## RESOLUCIÓN METROPOLITANA N° S.A. 001528

*"Por medio de la cual se otorga un permiso de ocupación de cauce"*

**CM5 04 16909**

"Parque Vial del Río Medellín, -calle 35A (Av. Regional) carrera 63B -"

Figura 1. Tabla de resultados del modelo hidráulico del río Medellín.

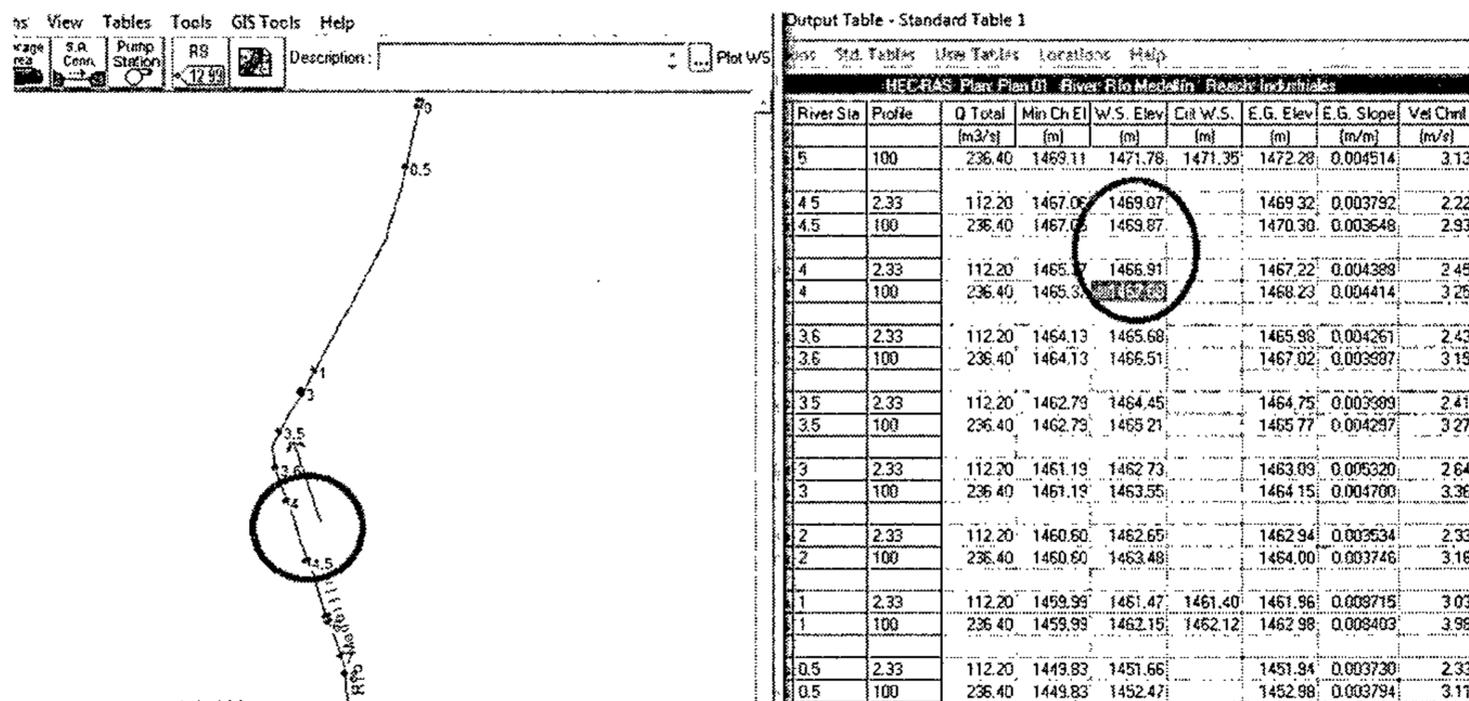
- La tabla de resultados del modelo hidráulico que adjuntan, no corresponde al caudal de los 100 años de periodo de retorno, sino al de 2.33 años; por tanto, no se tienen los valores de las principales variables hidráulicas (lámina de agua, velocidad de flujo, Numero de Froude) para las condiciones de diseño (Tr=100 años).
- Revisado los resultados del "Estudio de patología del canal del Río Medellín entre la variante de Caldas y la desembocadura de la Quebrada García", se encontró que la cota que corresponde a la lámina de agua de los 100 años en el tramo donde se localizan las obras de descarga, está entre 1467.68 a 1469.87 m.s.n.m, la cual difiere con respecto a la cota presentado por el usuario (1464.76 msnm), entre 3 a 5 m. En la Figura 1, se muestra la tabla de resultados del modelo hidráulico del río Medellín en el tramo de interés.

“Se adjunta la tabla de resultados para cada período de retorno, donde se muestran las principales variables hidráulicas (lámina de agua, velocidad de flujo, número de Froude)”.

Revisando la información adjunta entregada por el usuario, se verificó que las tablas y resultados de cada una de las variables hidráulicas corresponden a los caudales de diseño aprobados, y con base en ello se tiene la información necesaria para inferir el comportamiento hidráulico del río en el tramo de estudio; por tanto, se considera que se dio cumplimiento al requerimiento solicitado, ya que la información anexada es consistente.
